核燃料物質使用変更許可申請書

新 旧 対 照 表

東海事業所第2ウラン貯蔵庫

図9-1-4 管理区域換気システム図

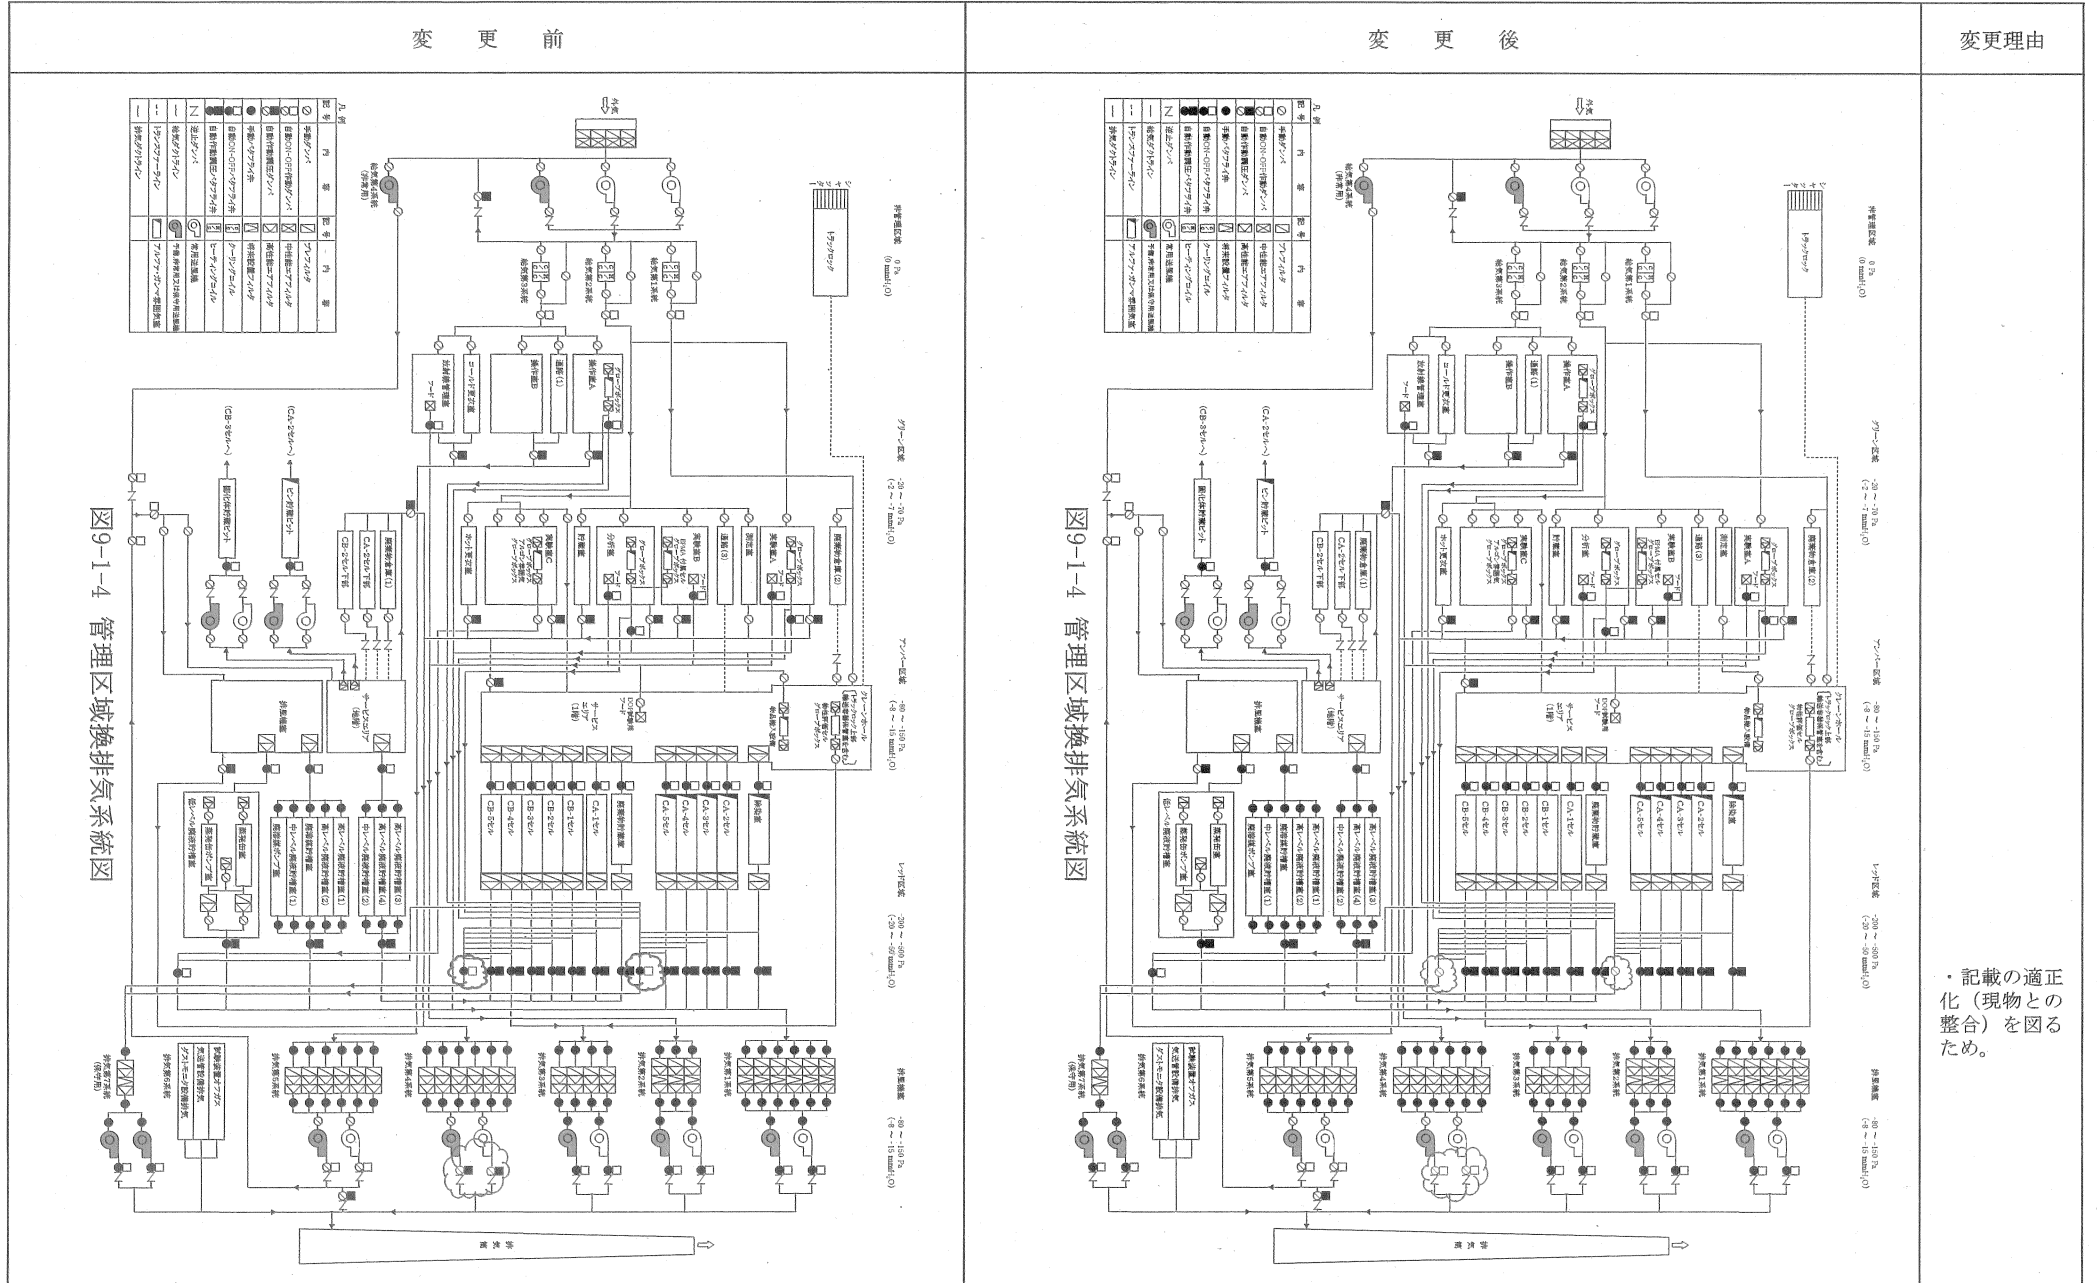
・記載の適正化(現物との整合)を図るため。

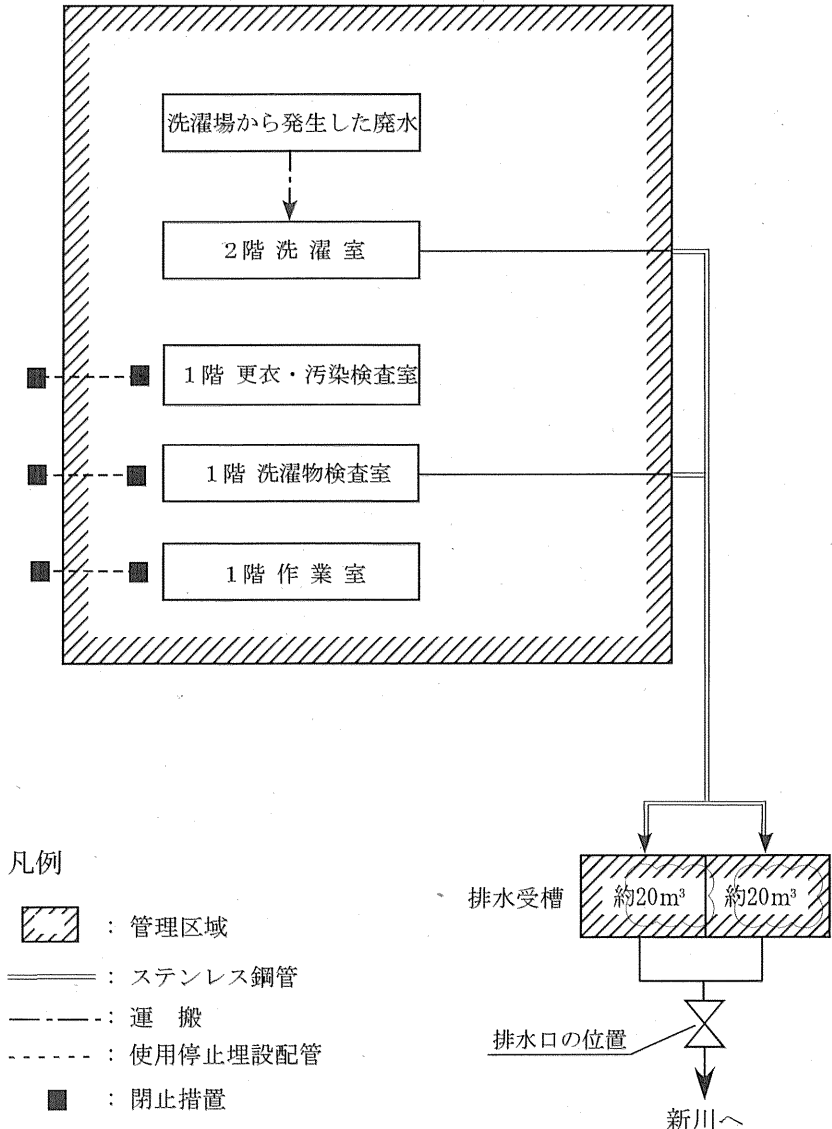
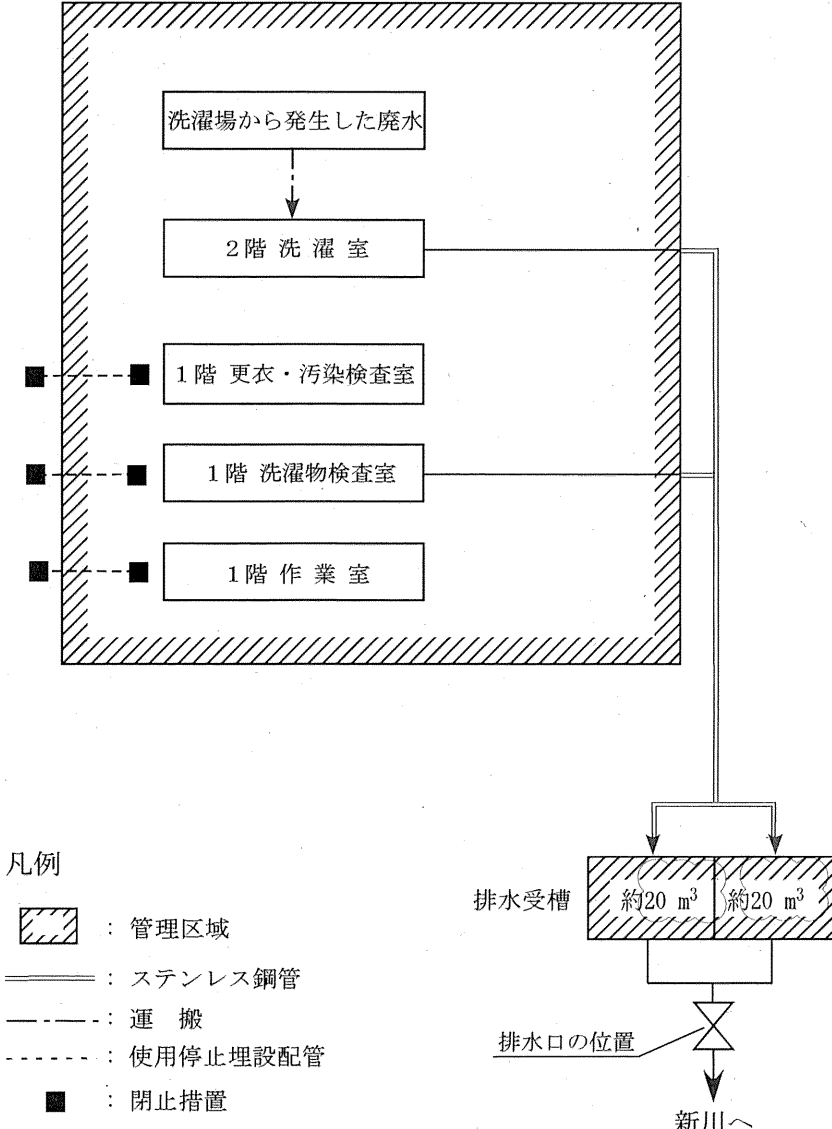
変更前	変更後	変更理由
<p>安全管理別棟</p> <p>給気室</p> <p>排気室</p> <p>排気処理装置 排風機</p> <p>乾燥装置</p> <p>洗濯室</p> <p>水洗い装置</p> <p>資材倉庫</p> <p>排気筒</p> <p>屋根</p> <p>(凡例)  : 管理区域</p> <p>図 7-1-2 洗濯場 2 階平面図</p>	<p>安全管理別棟</p> <p>給気室</p> <p>排気サンプラ</p> <p>排気室</p> <p>排気処理装置 排風機</p> <p>乾燥装置</p> <p>洗濯室</p> <p>水洗い装置</p> <p>資材倉庫</p> <p>排気筒</p> <p>屋根</p> <p>(凡例)  : 管理区域</p> <p>図 7-1-2 洗濯場 2 階平面図</p>	<p>・記載の適正化 (現物との整合) を図るため。</p>

図7-1 放射線保健室平面図

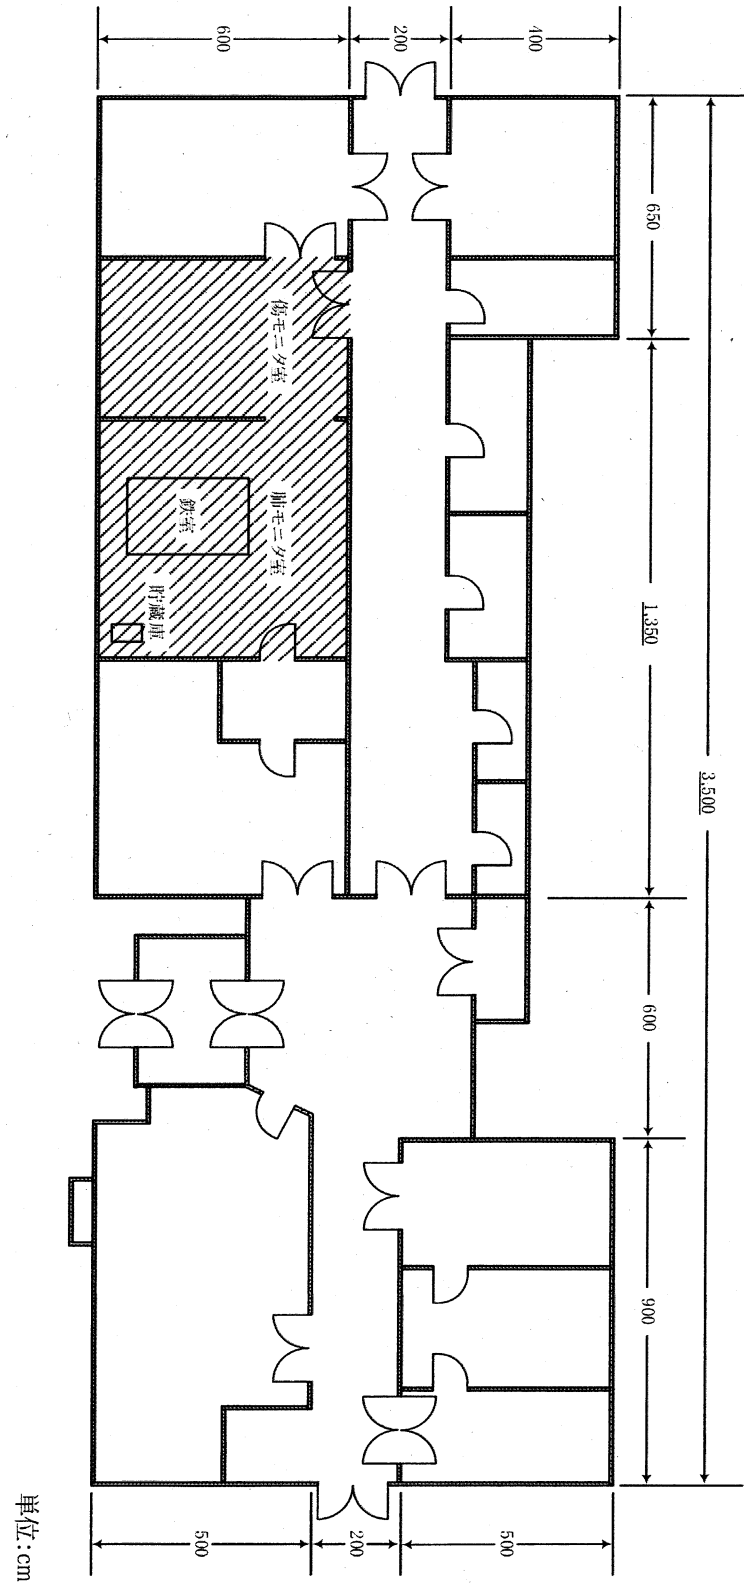
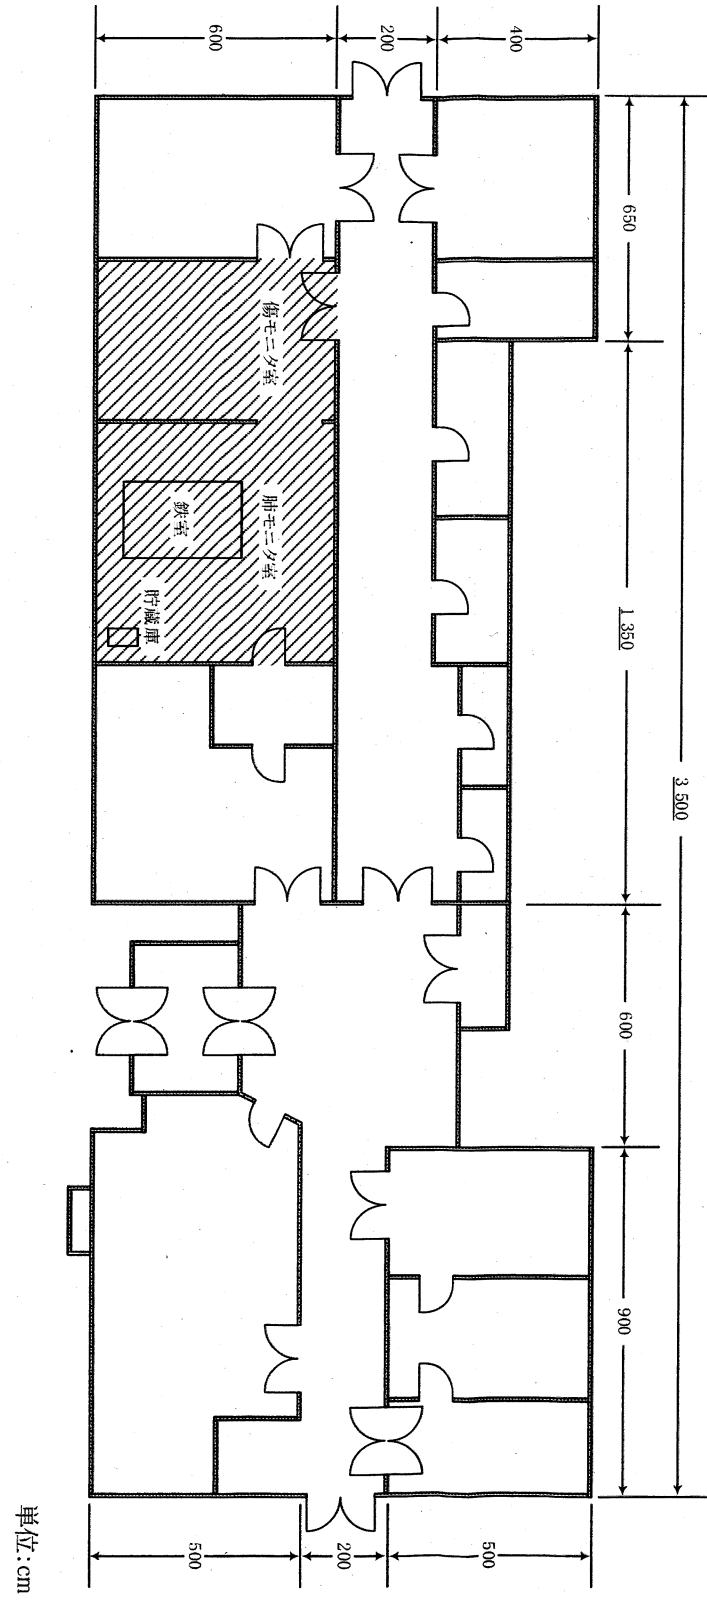
変更理由
